Naše zn. 17233/2024-SŽ-SSZ-OVZ

„Rekonstrukce výpravní budovy v žst. Mladá Boleslav hl.n.“

Vysvětlení, změny a doplnění zadávací dokumentace - Dodatek č. 14

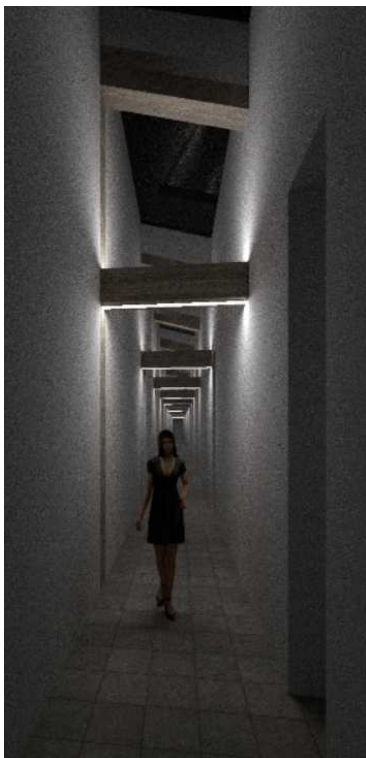
U svítidla B1 a B2 jde dle našeho názoru o stejné svítidlo, specifikace montáže je přisazené – svítí nahoru/ přisazené – svítí dolů. Můžete, prosím, tento způsob montáže blíže specifikovat?

Svítilna B1 a B2 jsou svítidla v chodbě zaměstnanců, kterou prochází ŽB trámy. Svítidla B2 jsou k trámu přisazená zespodu a svítí dolů. B1 jsou položeny na trámech a svítí nahoru. Viz. ilustrativní obrázek.
